多核種除去設備等処理水の取扱いに関する 実施計画変更認可申請【概要】

2022年11月14日
東京電力ホールディングス株式会社

1-1. 実施計画の概要

3-1. 主な変更内容：組織体制

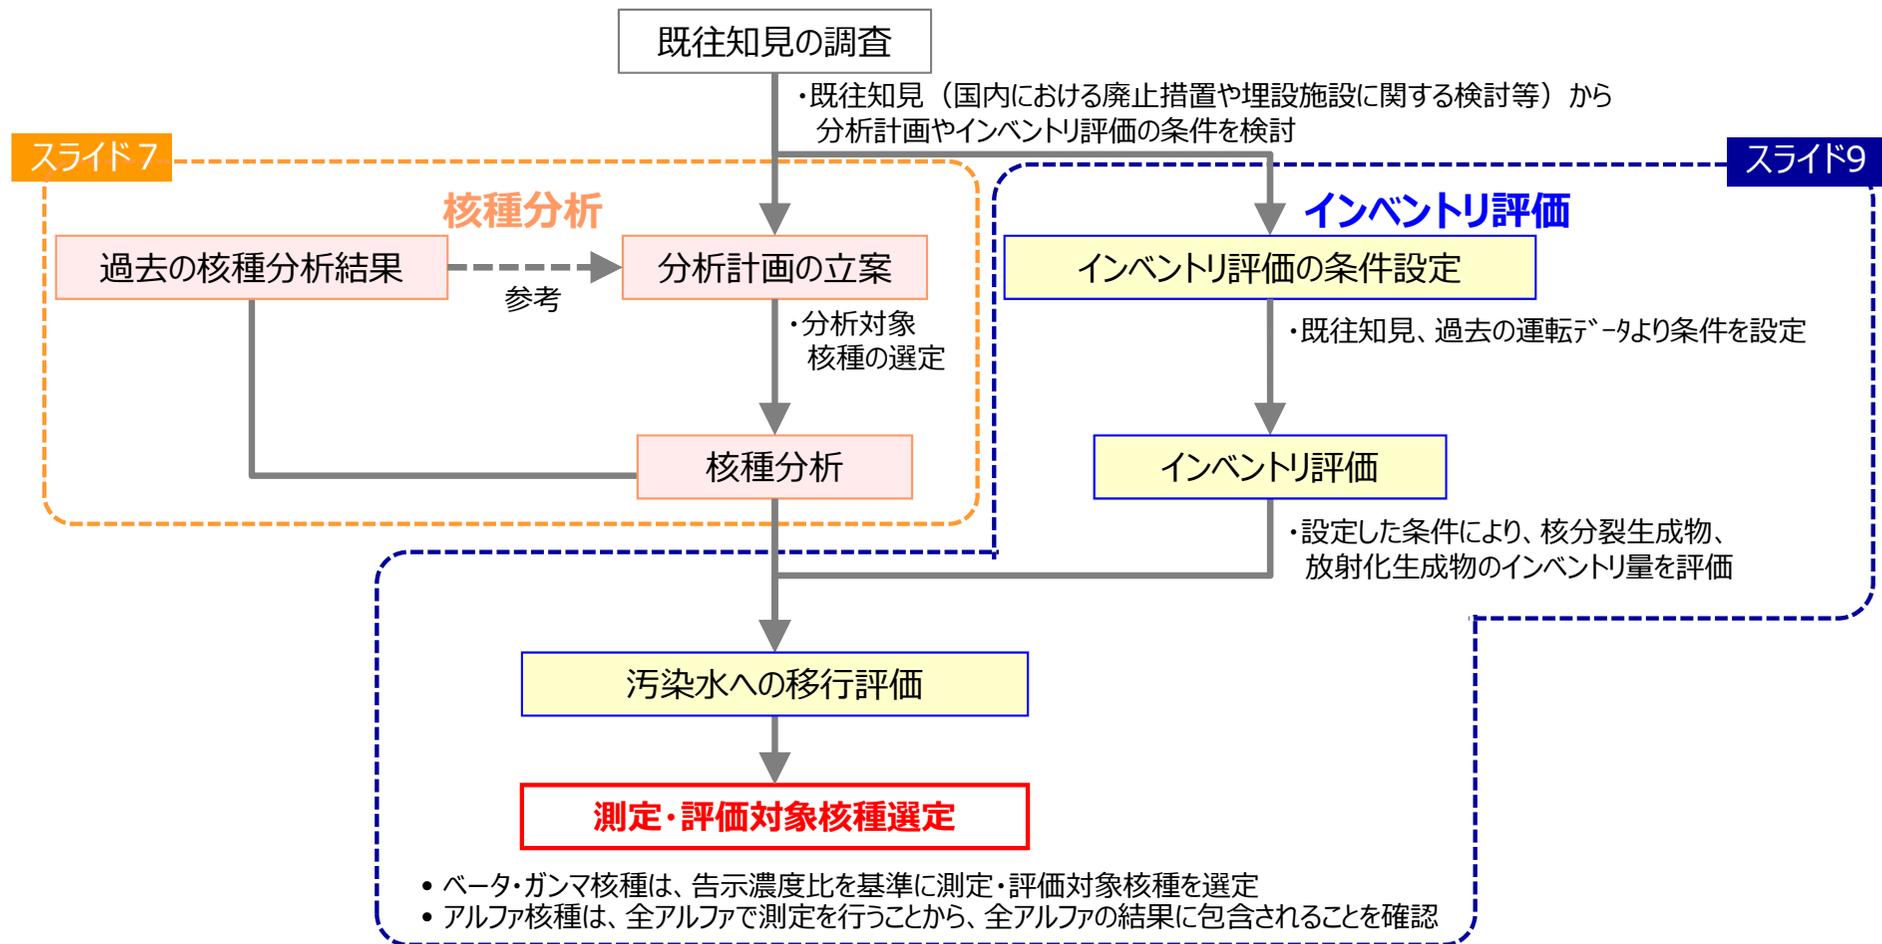
- ALPS処理水希釈放出設備の運用開始後は、引き続きALPS処理水プログラム部が海洋放出に関する設備のプロジェクトの計画及び管理をするものの、設備の保守管理や運転管理等を実施する運用箇所を、実施計画上で明確にしました。

組織	保安に関する職務（変更箇所）	赤字：記載変更箇所
ALPS処理水プログラム部	海洋放出に関連する設備のプロジェクトの計画及び管理、運用方法の検討並びに <u>ALPS処理水希釈放出設備の運転計画に関する業務</u> 他	
建設・運用・保守センター 運用部 水処理当直	汚染水処理設備等、滞留水を貯留する建屋、多核種除去設備等、サブドレン他水処理施設及び <u>ALPS処理水希釈放出設備</u> の運転管理	
建設・運用・保守センター 機械部 貯留設備G	汚染水処理設備等（貯留設備）の土木設備及び <u>ALPS処理水希釈放出設備の機械設備</u> の保守管理 汚染水処理設備等（貯留設備の付帯設備）及び雨水処理設備等の建設・設置及び保守管理	
建設・運用・保守センター 電気・計装部 水処理計装G	汚染水処理設備等、滞留水を貯留する建屋、多核種除去設備等、サブドレン他水処理施設、油処理装置、3号機原子炉格納容器内取水設備、 <u>ALPS処理水希釈放出設備</u> 等に係る計装設備の建設・設置及び保守管理

3-4. インベントリ評価による測定・評価対象核種の選定

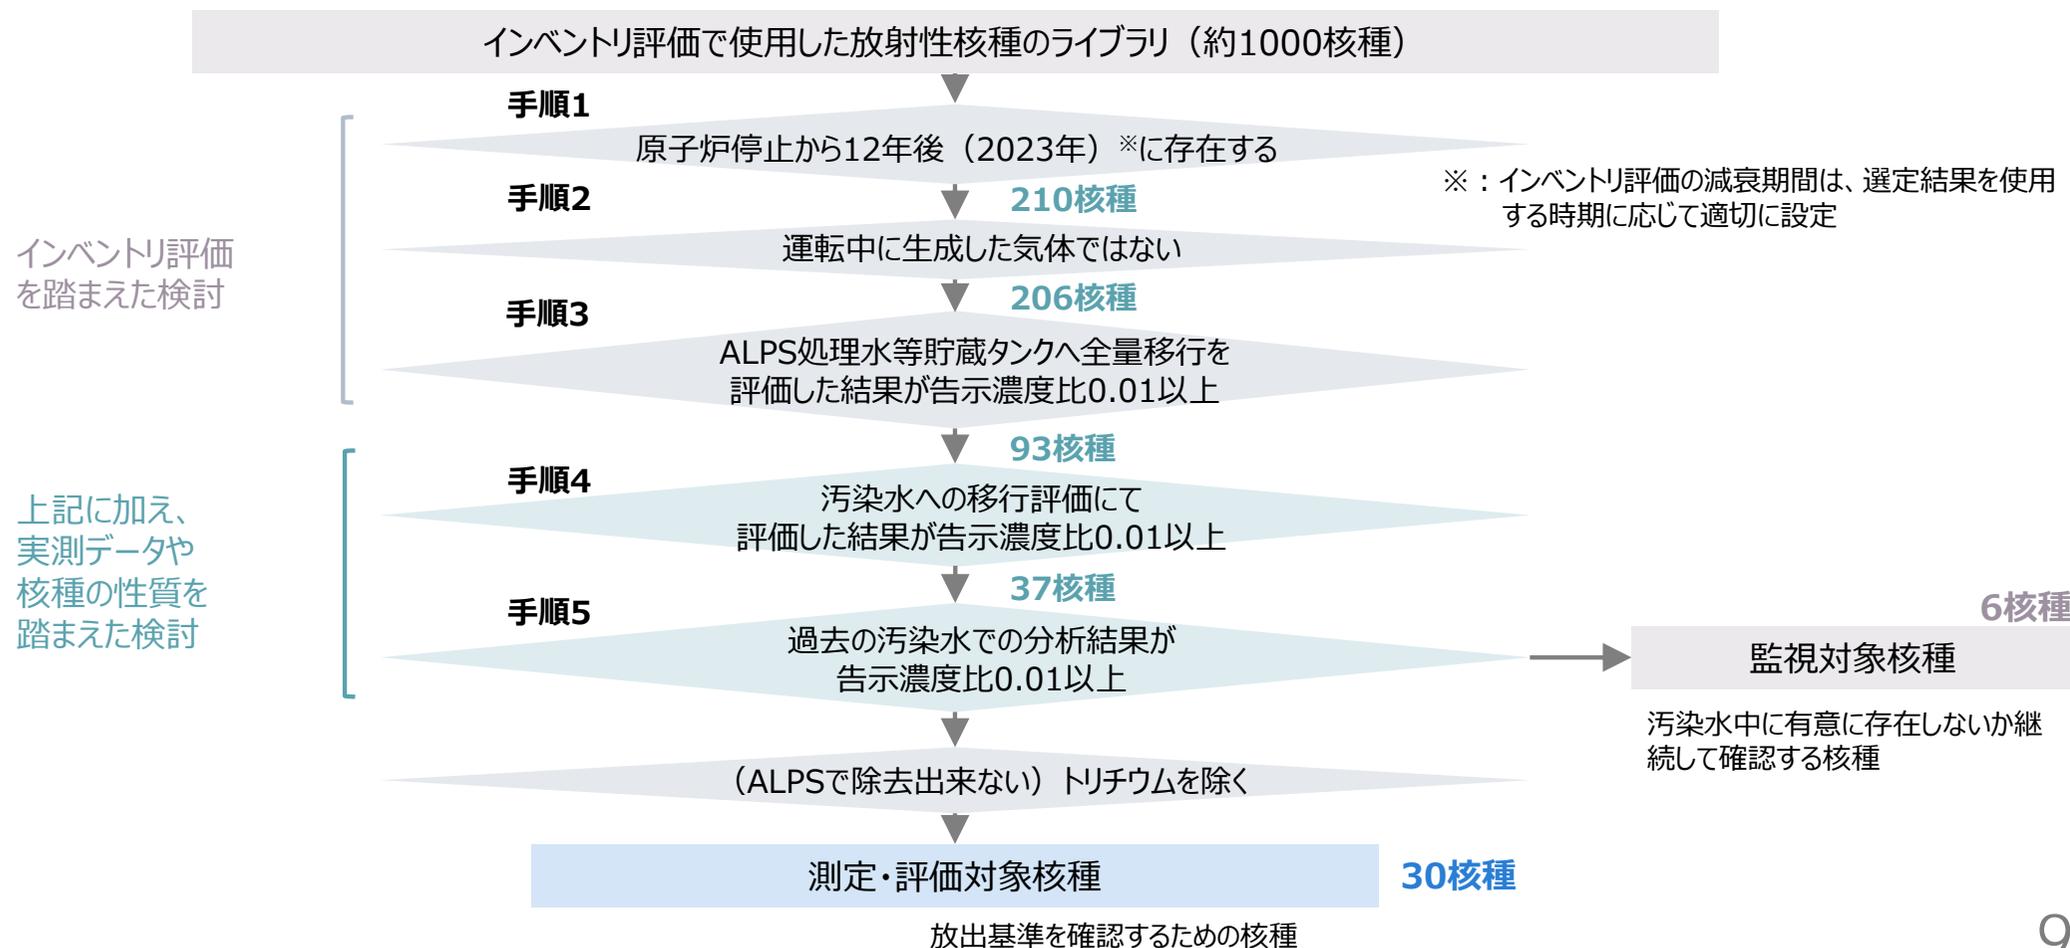
- 測定・評価対象核種は、下記に示す選定フローに基づき選定。
- 選定フローでは、IAEAや原子力規制庁の指摘を踏まえ、最初に、核種の半減期を考慮して現実的に存在しうる核種を選定します。その上で、ALPS処理水等貯蔵タンク内へ全量の放射性物質が移行をしているという仮定※をおき、机上での検討を改めて行っています。さらに、12年間蓄積してきた汚染水の実測データや核種の性質も踏まえて評価を行っています。
